监 理 通 知 单

工程名称：北京东润洁源投资有限公司 100MW 光伏平价上网项目

编号：JXM15-JL01-017

关于光伏区电缆敷设事宜。

电缆划伤处

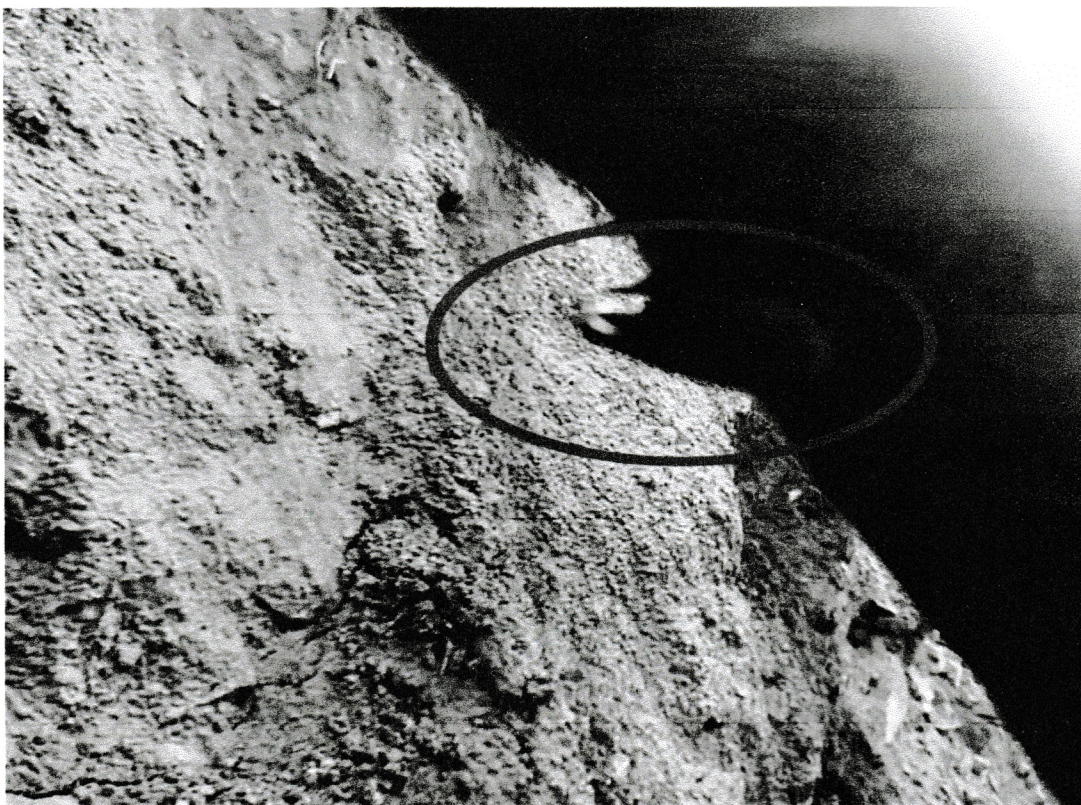
18 号箱变 3*150 低压电缆在敷设施工过程中，因人为原因导致电缆外皮划伤严重，电缆内部钢铠明显可见，存在着较大的安全、质量隐患。

现要求你单位立即对电缆划伤裸露露铠处进行处理，并停止下道工序施工作业，处理完成后报监理项目部验收，警告：电缆敷设过程中切勿野蛮施工，严格按照规范敷设施工，若再次发现类似情况将对你单位进行考核。一切后果由你单位承担。
